電源開発株式会社  
大間原子力発電所

解放基盤表面について

平成18年11月  
原子力発電安全審査課

図-5(1) 地質水平断面図(T.P.-14m)

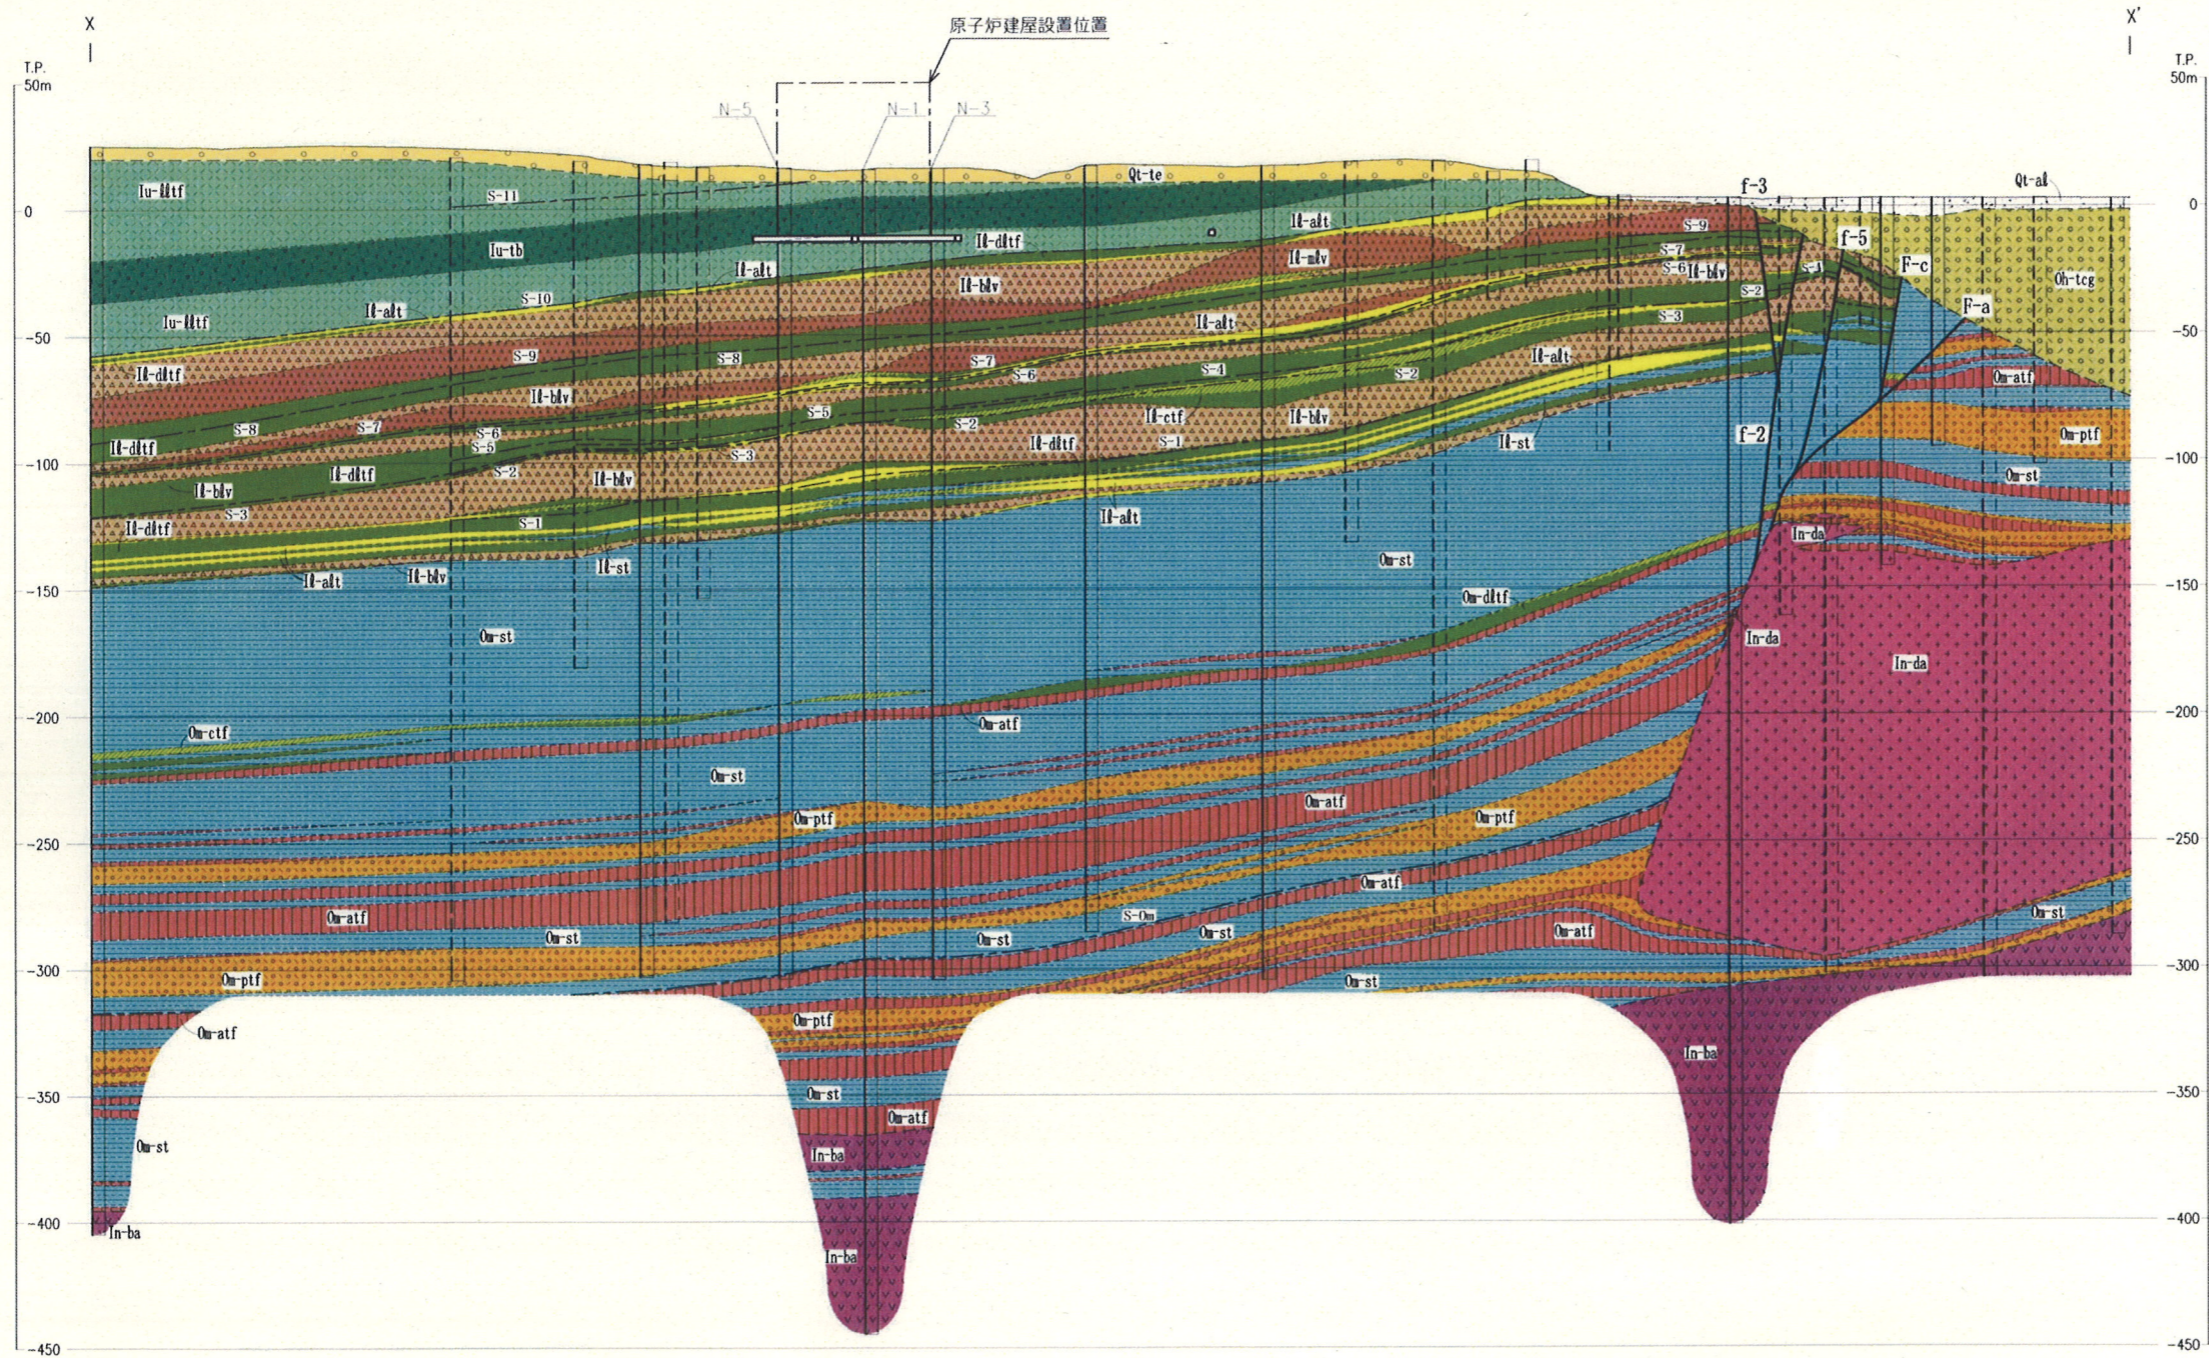
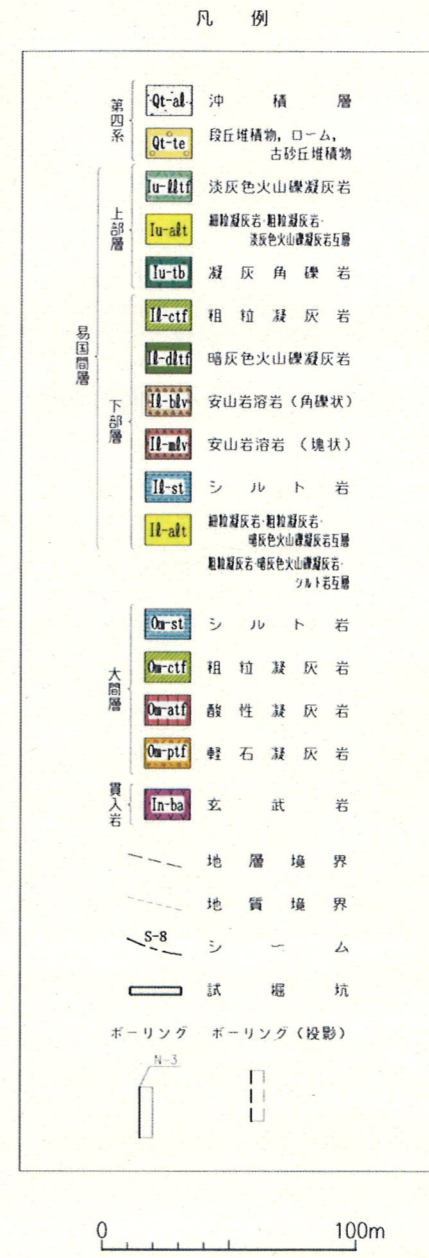
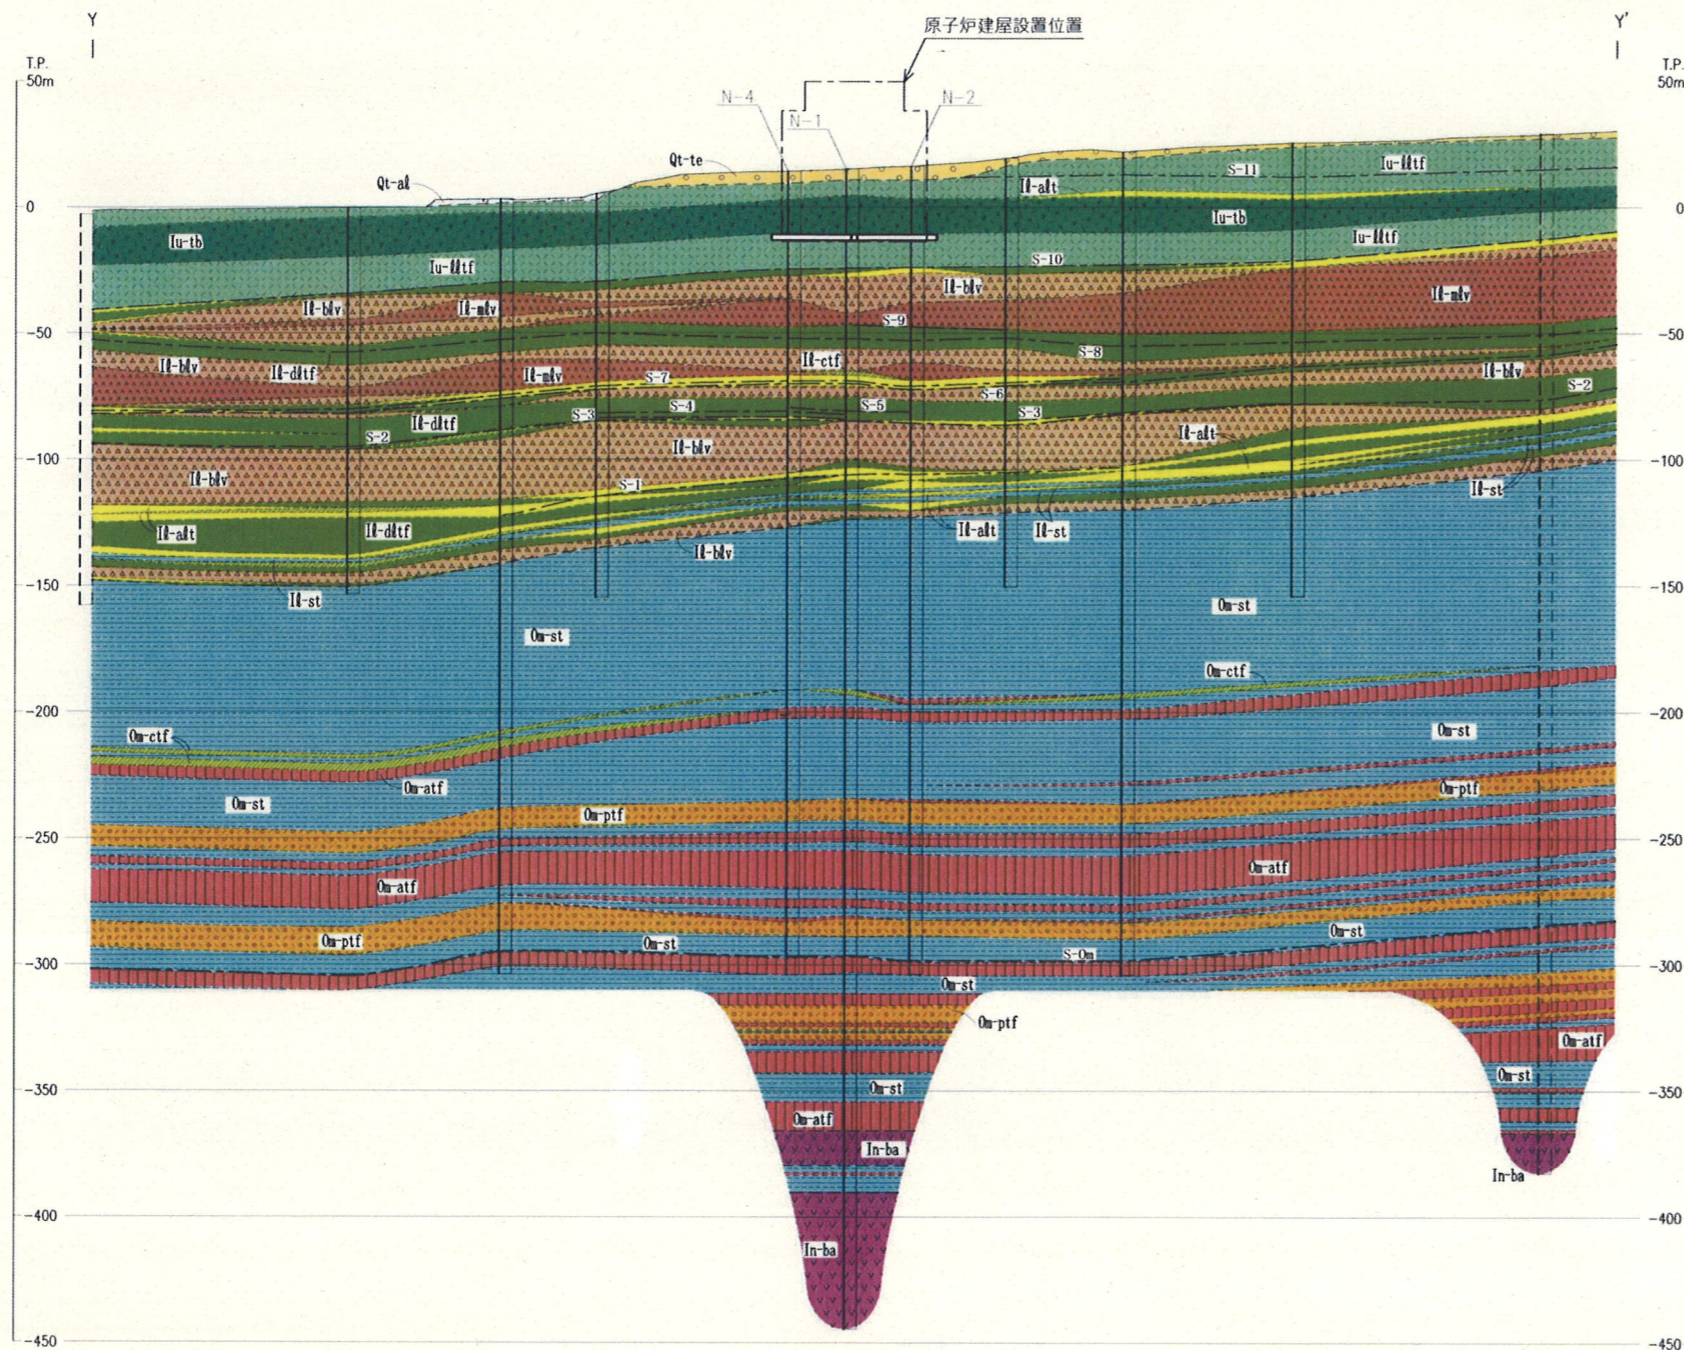
大間層は、図-4 に示すとおり、敷地を中心に敷地近傍において広く分布し、敷地内では図-5 に示すようにボーリング調査により、上位から易国間層、大間層が整合的に重なり、南に緩く傾斜するとしている。

このことから、敷地とその近傍では大間層が緩い傾斜を有するものの、広く分布すると考えられるとしている。
